STUDER

STUDER A80/RC
(STUDER A80/R)

Service Information 62/81 D/E

Diagram 4

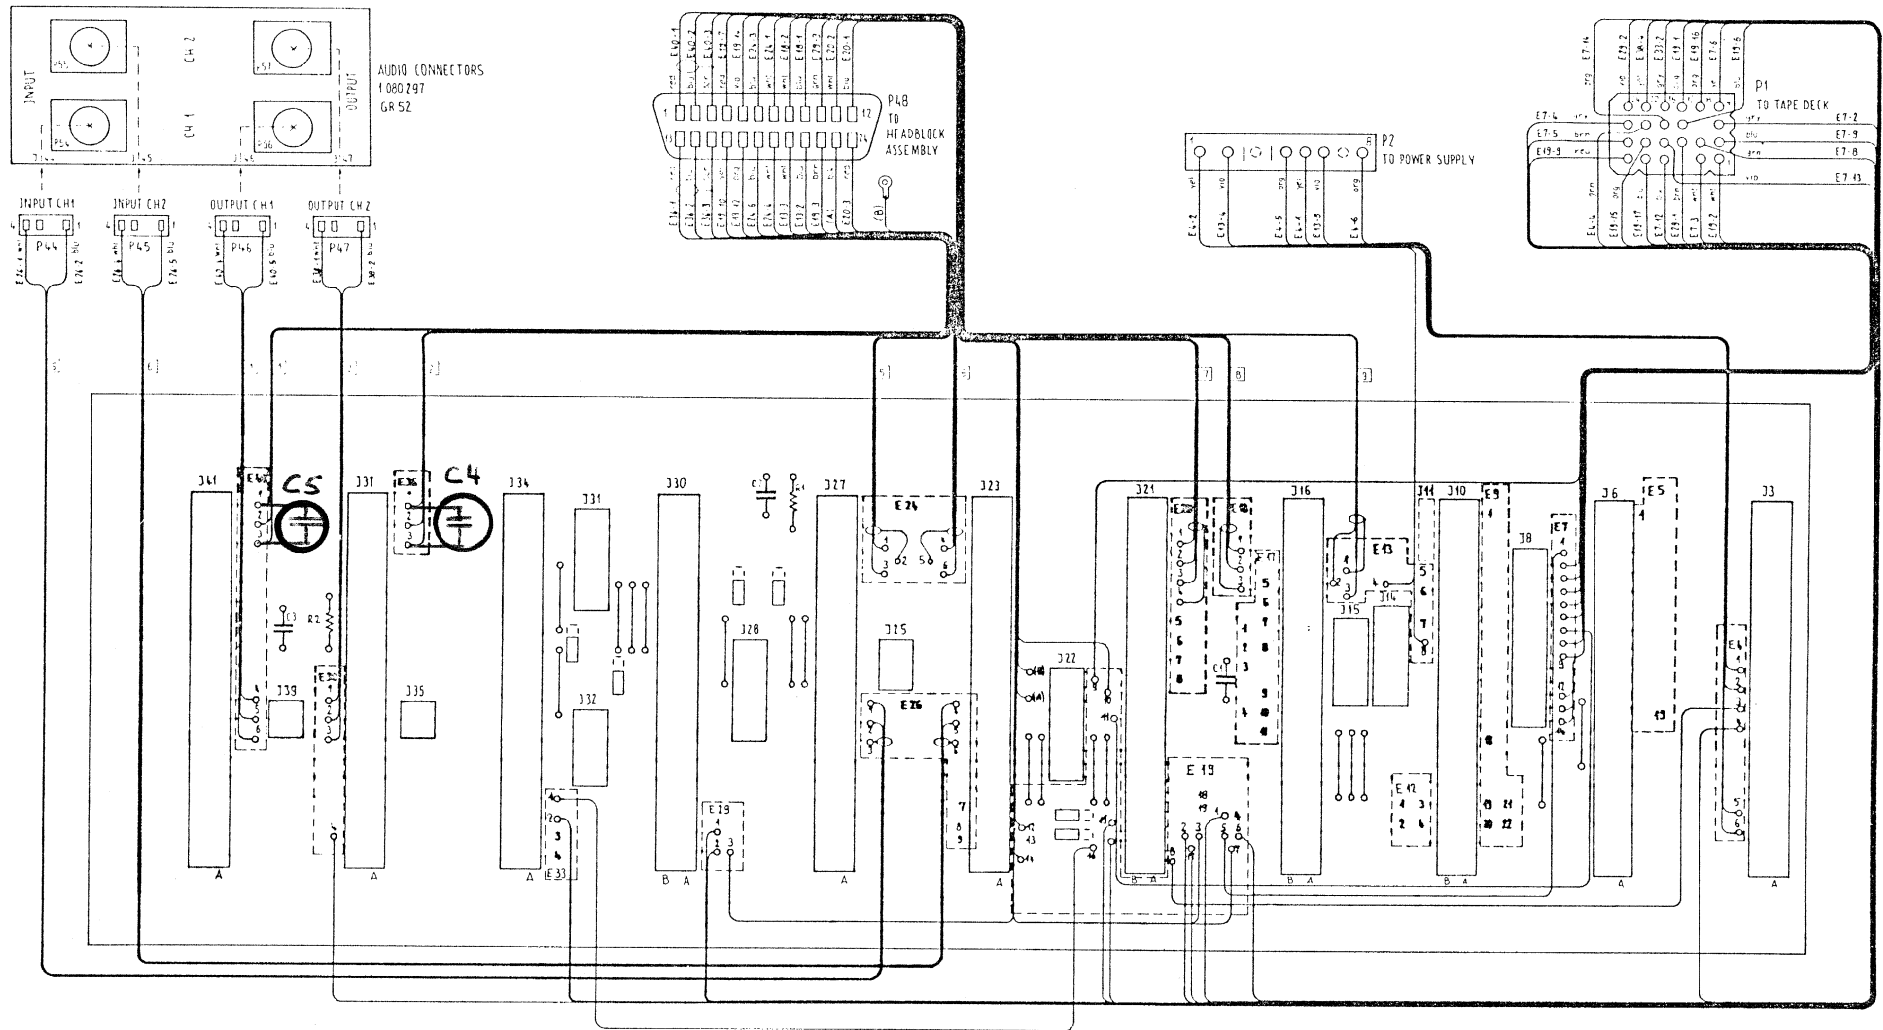
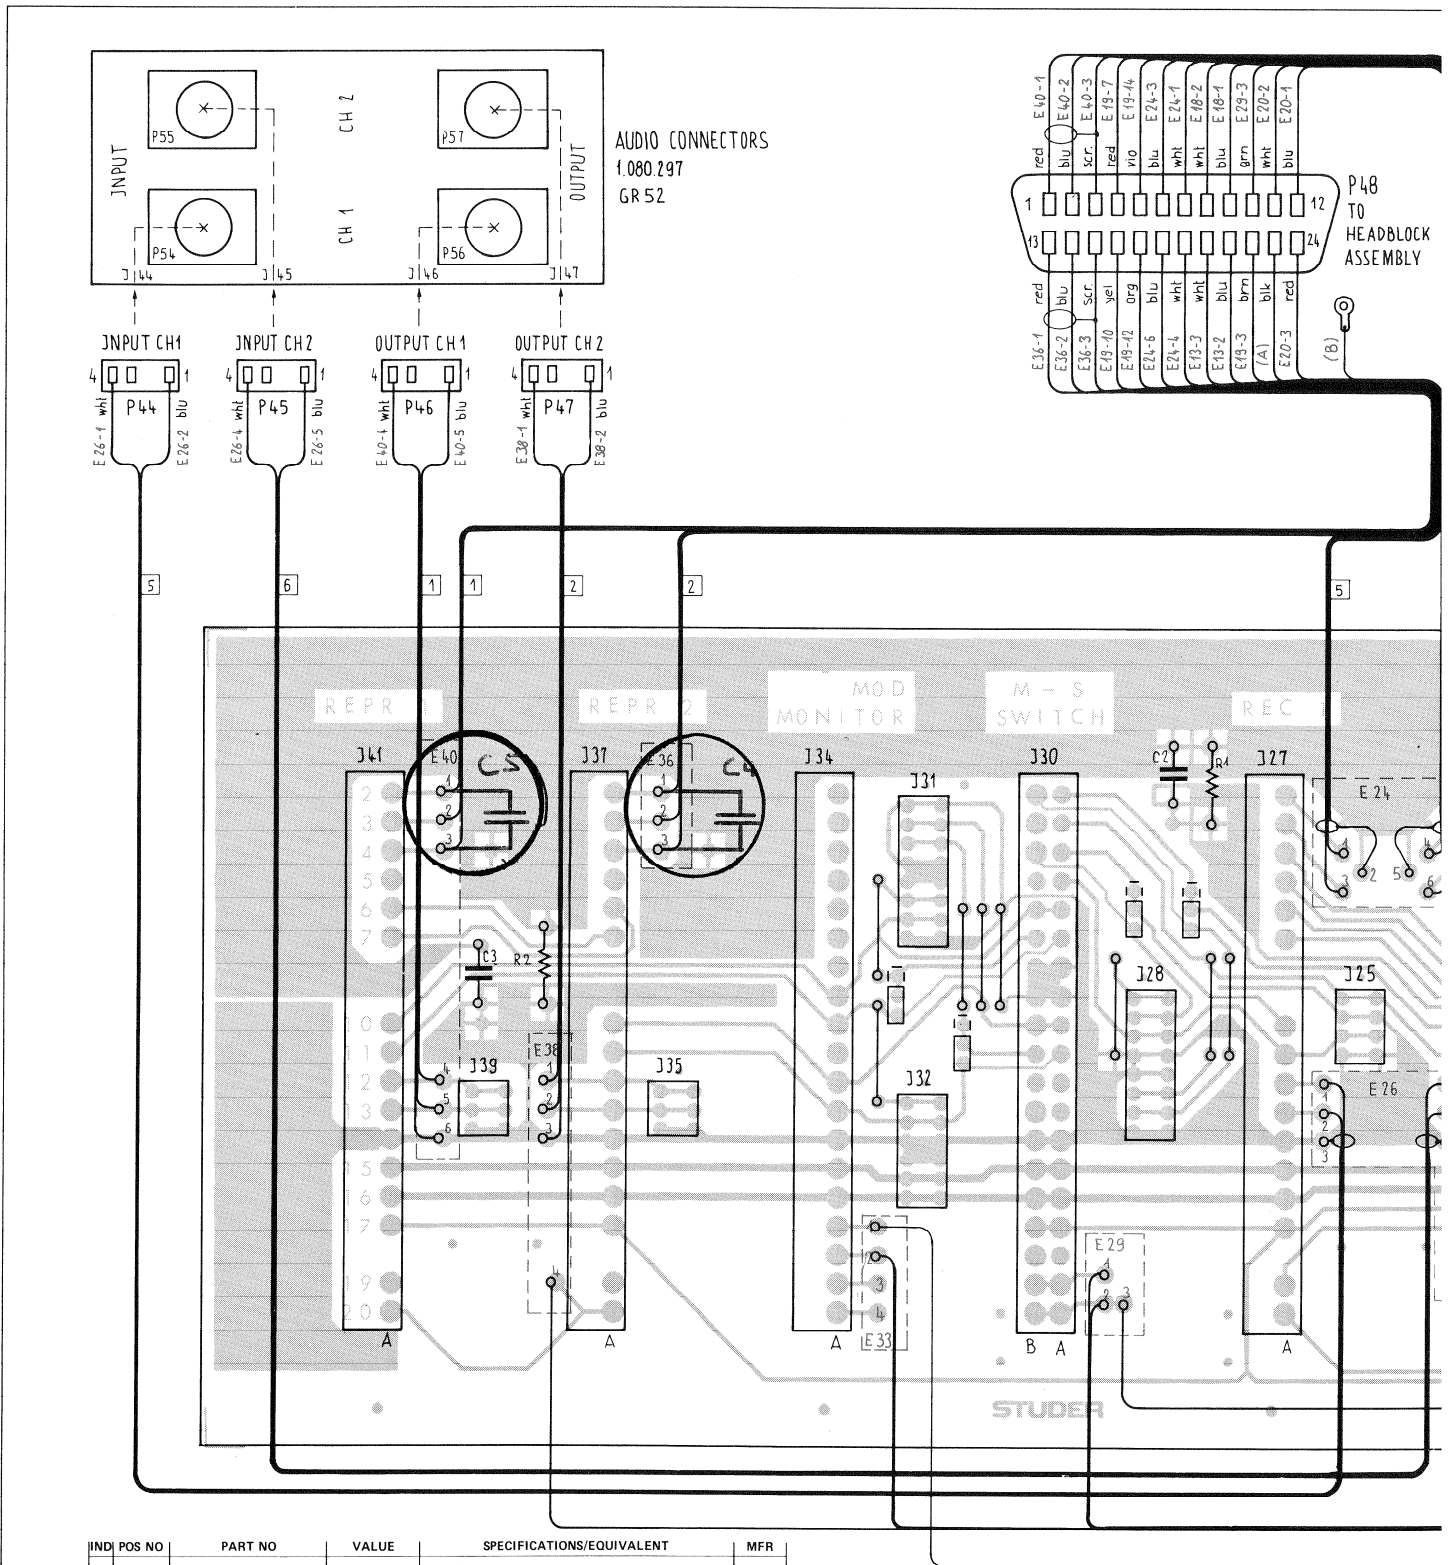
Bei HF-Einstreuungen in den Wieder-
gabeverstärker über das Kopfkabel
müssen auf der Lötseite des Basis-
printes 2 Abblockkondensatoren von
68 nF (59.99.0205) auf die Anschlüsse
2 und 4 der Einschübe Repro 1 und
Repro 2 gelötet werden.

If HF breaks through the head cable
into the reproduce amplifier, solder
two HF-capacitors 68 nF (59.99.0205)
(on to the solder-side of the mother
board) between pin 2 and 4 of the
plug-in connectors of the repro 1
and repro 2 amplifier.

Diagram 5

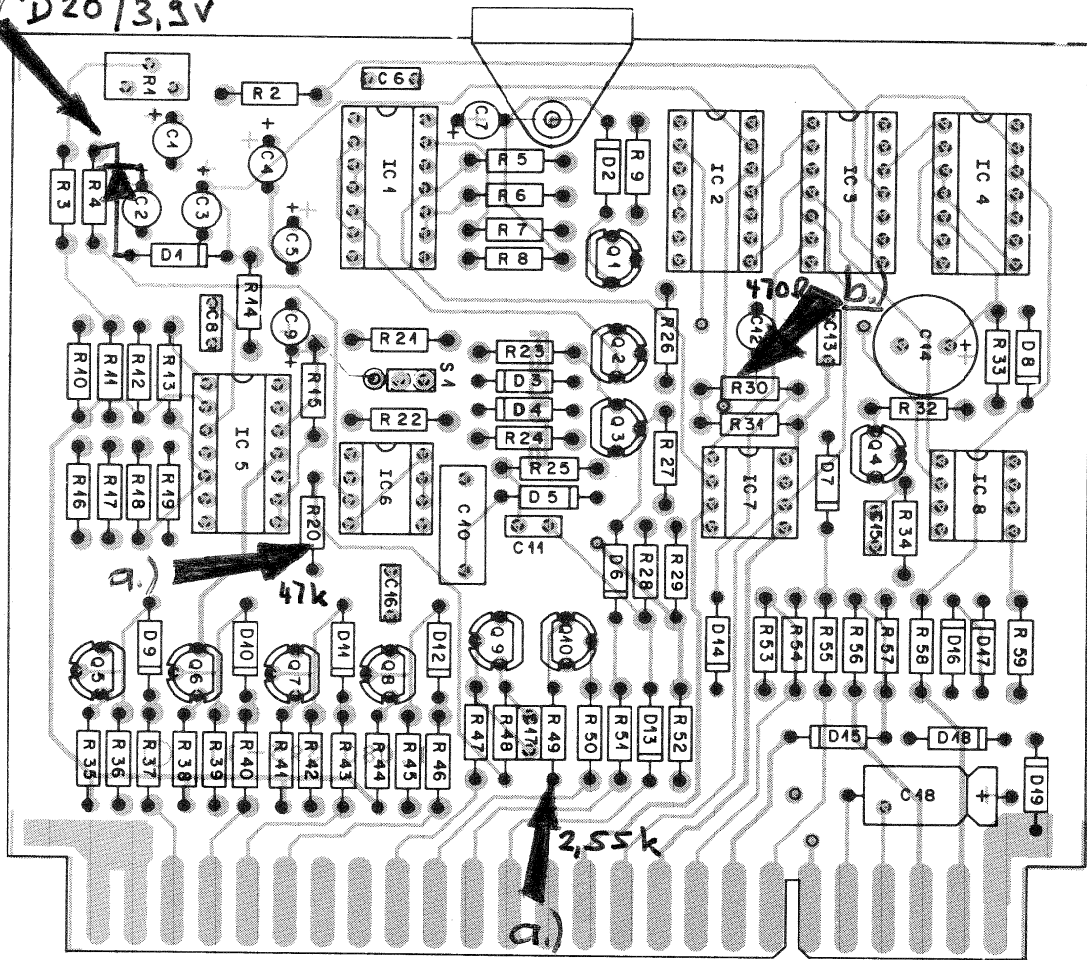
Es kann vorkommen, dass im Parkier-
vorgang die Tonbandmaschine beim
Erreichen des Zählerstandes 10.00 Min.
stoppt. Um dies zu vermeiden, ist
folgende Aenderung notwendig:

R20 (18,2k) —→ 47k0hm 57.11.4473
R49 (2,32k) —→ 2,55k0hm 57.39.2551

Zenerdiode D20 3,9 V parallel zu
C2 einlöten.

In locate mode it might happen that
the tape recorder just stops at a
counter display of 10.00 min. To
prevent this install the following
modification:

R20 (18,2k) —→ 47k0hm 57.11.4473
R49 (2,32k) —→ 2,55k0hm 57.39.2551

Zenerdiode D20 3,9 V has to be soldered
in parallel to C2.

a) D20/3,3V

Diagram 6 a

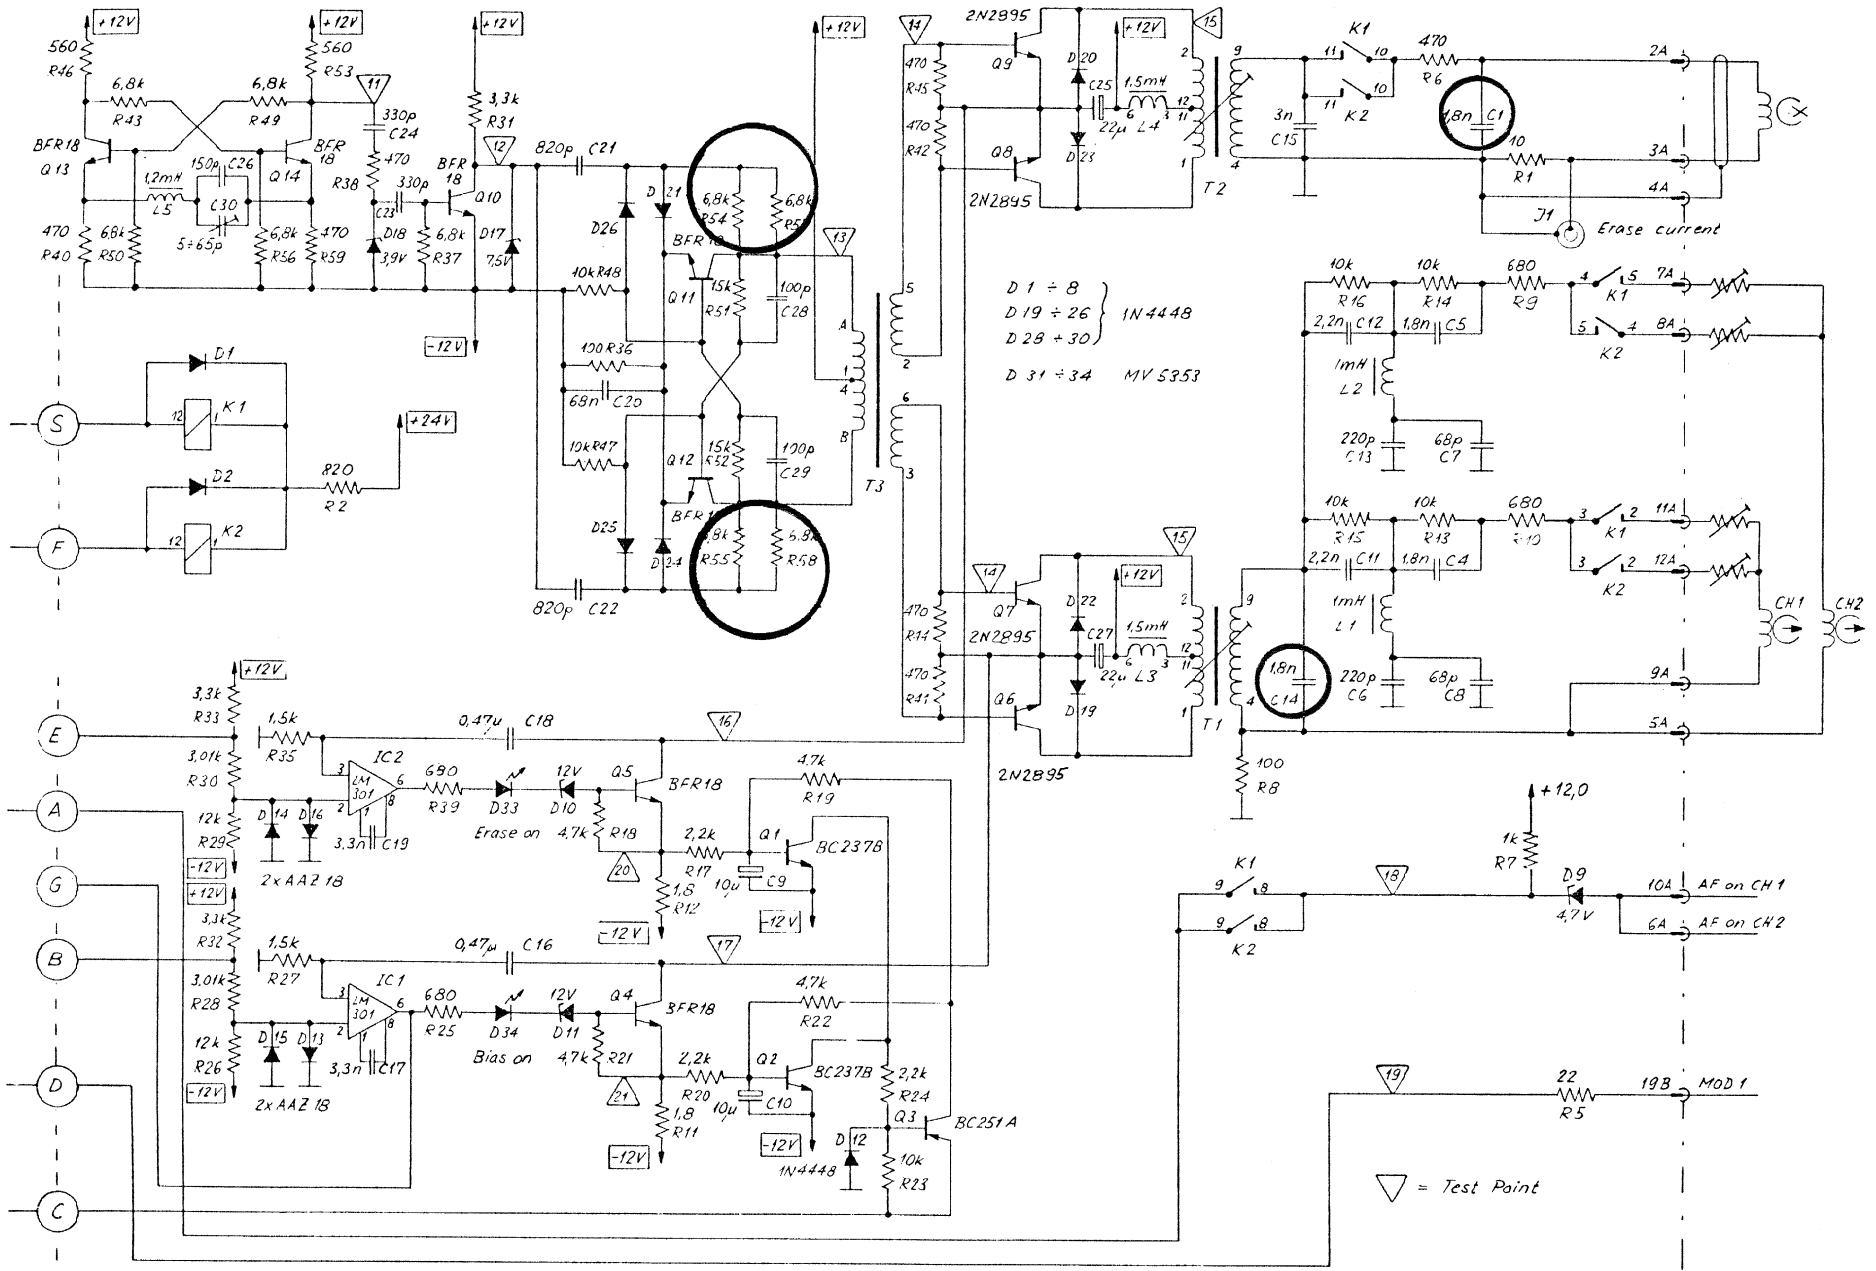
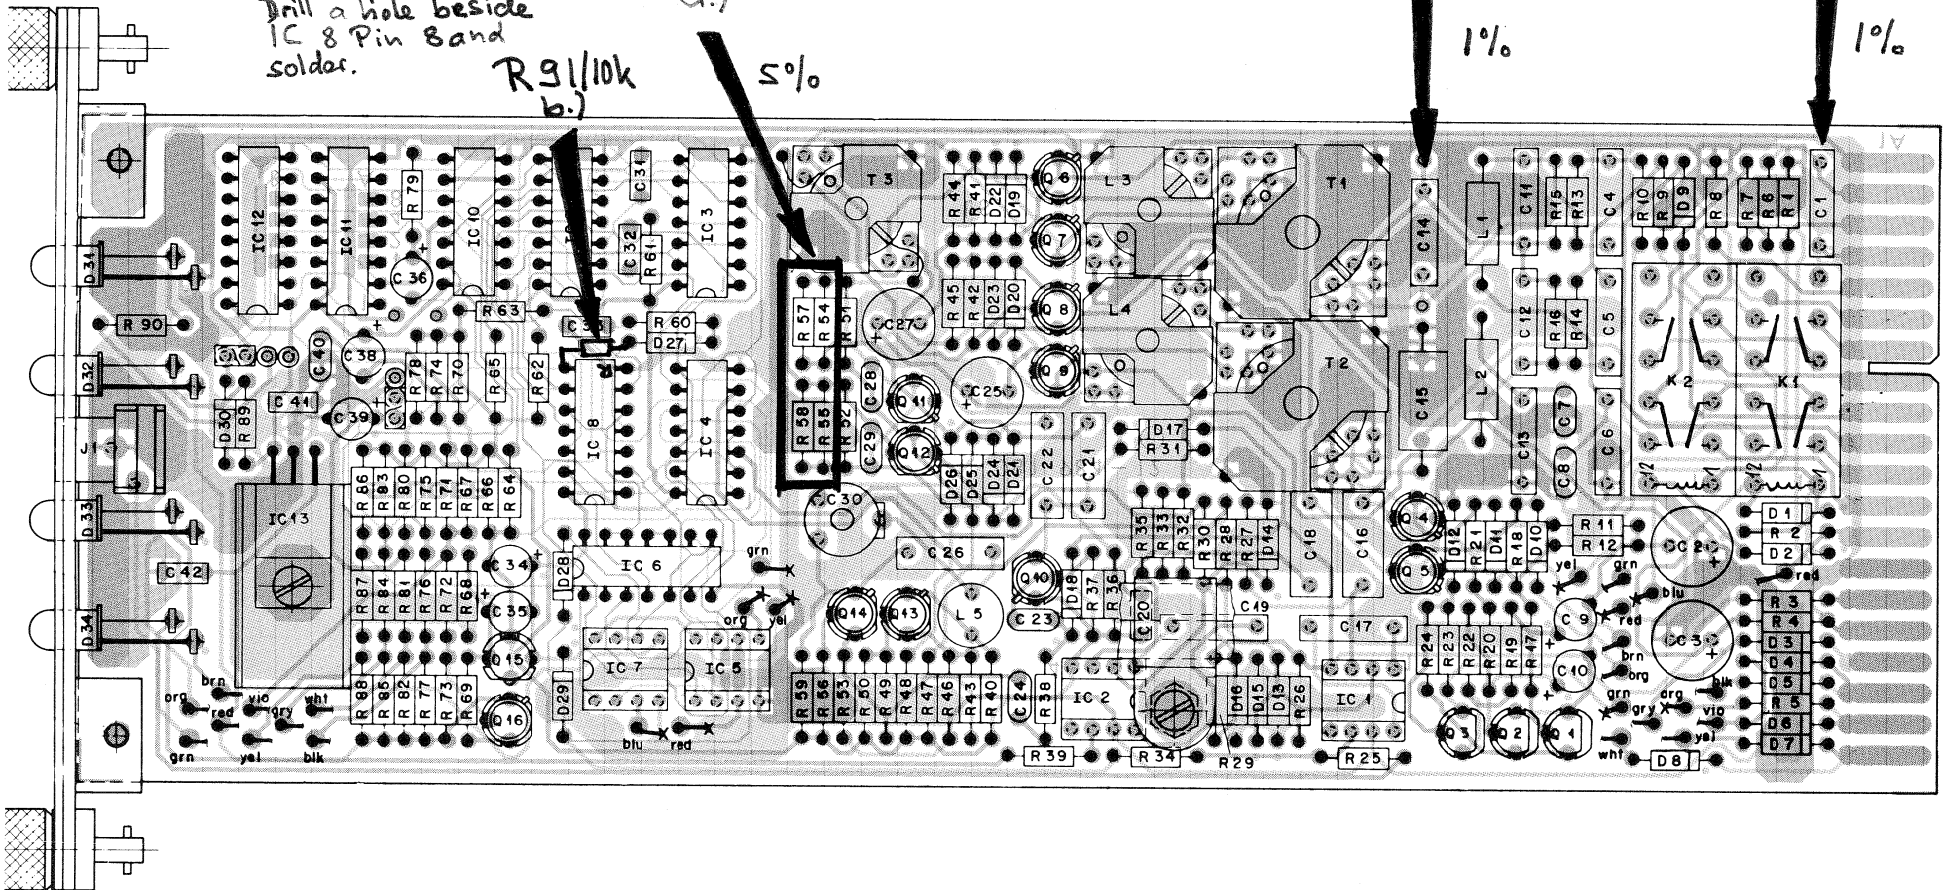
Um die Slew rate des Oszillators zu verbessern, müssen folgende Komponenten geändert werden:

C 1	1,8 nF / 5 %	→	1,8 nF / 1 %	59.12.9182
C 2			===	
R54/55	6,8 k / 10 %	→	6,8 k / 5 %	57.11.4682
R57/58			===

Rückkopplung über R91
R91 10 kOhm 57.11.4103 einlöten,
zwischen Pin 8 IC 8 und Pin 9
IC 11 (Counter A). Siehe Schema 6.

To get a better slew rate of the oscillator, change the following components:

C 1	1,8 nF / 5 %	→	1,8 nF / 1 %	59.12.9182
C 2			===	
R54/55	6,8 k / 10 %	→	6,8 k / 5 %	57.11.4682
R57/58			===

Feedback over R91
Solder in R91 10 kOhm 57.11.4103
between Pin 8 IC 8 and Pin 9 IC 11
(counter A). See diagram 6.

R91 auf Anode
 von D27 anlöten.
 Neben IC 8 Pin 8
 ein Loch bohren und anlöten

Solder R 91 to
 Anode of D27.
 Drill a hole beside
 IC 8 Pin 8
 solder.
